1.1 CONCEPTO TÉCNICO No. CT:	**5653**
1.2 ÁREA:	TÉCNICA Y DE GESTIÓN
1.3 COORDINACIÓN:	INVESTIGACIÓN Y DESARROLLO
1.4 REFERENCIA CRUZADA RADICADO FOPAE:	2009ER12490
1.5 RESPUESTA OFICIAL No.	RO-38748

2.1 SOLICITANTE:	CURADURÍA URBANA No. 3
2.2 PROYECTO:	CASA MARULANDA
2.3 LOCALIDAD:	3. Santa Fe
2.4 UPZ:	92. La Macarena
2.5 BARRIO O SECTOR CATASTRAL:	La Macarena
2.6 DIRECCIÓN:	Carrera 3A No. 26-52
2.7 CHIP:	AAA0087MPKL
2.8 MANZANA CATASTRAL:	23
2.9 PREDIO CATASTRAL:	09
2.10 ÁREA (Ha):	0.0090
2.11 FECHA DE VISITA:	Septiembre 22 de 2009

Fotografía No. 1. Predio donde se busca adelantar el proyecto "CASA MARULANDA" ubicado en la Carrera 3A No. 26-52.

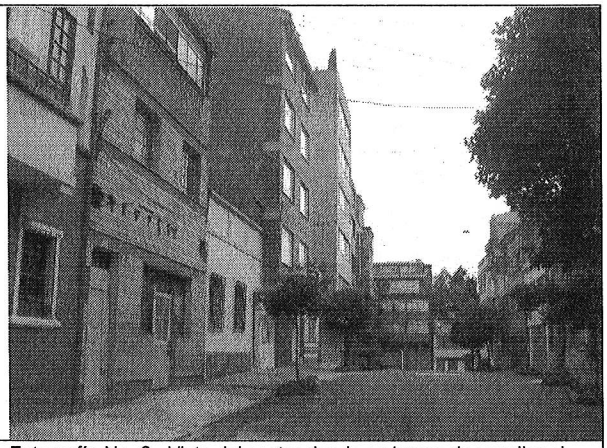
En el momento de la visita técnica en el predio objeto del presente concepto técnico, se encuentra construida una (1) edificación de tres (3) pisos en mampostería sin confinamiento con cubierta liviana, la cual exteriormente no evidenció daños o patologías estructurales que puedan ser asociados a la presencia de procesos de inestabilidad geotécnica. (Fotografías No. 1 y 2).

En el momento de la verificación de campo adelantada no se evidenciaron características o elementos que permitan inferir la presencia de procesos de remoción en masa activos en el predio para el desarrollo del proyecto y en su área cercana. Las edificaciones e infraestructura aledaña presentan condiciones de estabilidad.
